変更のお願い

No. G-0175

現在ご採用のFH6型フレキシブルホースから代替品への変更のお願い

リューベ株式会社
製品信頼性保証グループ

従来品と代替品寸法比較

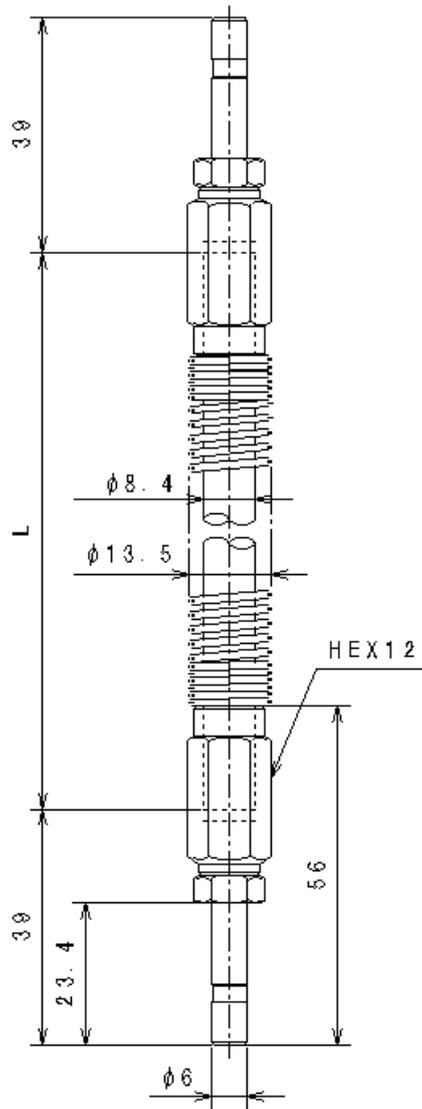
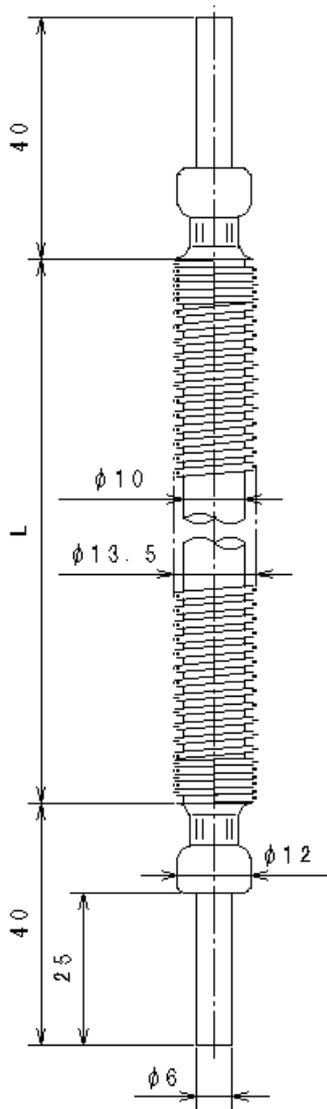
PH60+ガードスプリングへの変更。

現ご採用品
FH型フレキシブルホース

代替品
PH60型+ガードスプリング

このままの状況が続くことにより、9月より弊社での FH6型フレキシブルホースの生産が不可能になってしまう事から、ご使用上で支障を来すことがないものとして、高圧用として長年実績のある PH60型+ガードスプリングへの変更をお願いする運びとなりました。

仕様	FH6型	PH60型 + ガードスプリング
使用圧力	3.0MPa	20MPa
破壊圧力	24MPa以上	72MPa
最小曲げ半径	40mm	16mm
